OFFICE  
DE CONSULTATION PUBLIQUE  
DE MONTRÉAL

**PROJET DE RÈGLEMENT P-08-003**

**PROJET DE DÉVELOPPEMENT DU  
1800, BOULEVARD RENÉ-LÉVESQUE OUEST**

**RAPPORT DE CONSULTATION PUBLIQUE**

Figure 2 : Plan d'implantation du projet de développement du 1800, boulevard René-Lévesque Ouest, au niveau du rez-de-chaussée (adaptée du document intitulé Le 1800 boulevard René-Lévesque Ouest, doc. 3.1, p. 15).

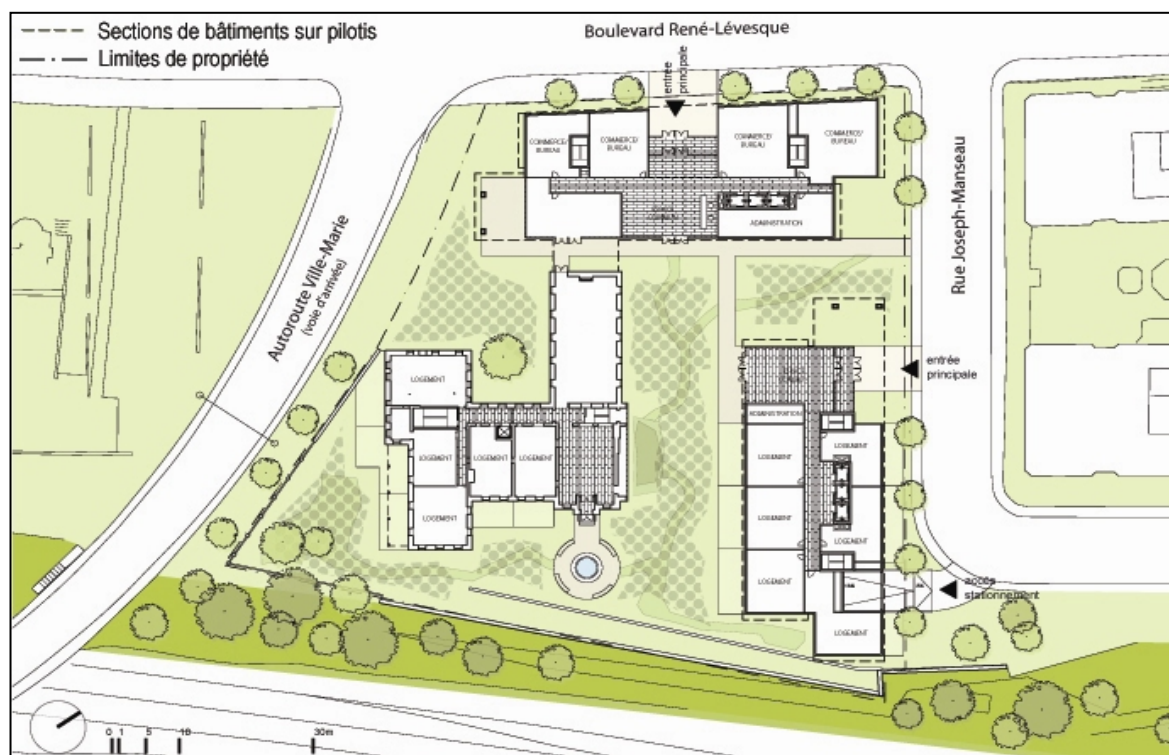
- *La commission recommande que le projet de règlement et son annexe B soient modifiés afin que l'emplacement de la tour A ne s'étende pas vers l'ouest, au-delà du mur de la façade ouest de la chapelle.*
- *La commission suggère au promoteur d'éliminer toute construction sur pilotis de la tour A et de déplacer le volume qui les surplombe à son extrémité est, de façon à maximiser la vue sur le bâtiment historique.*
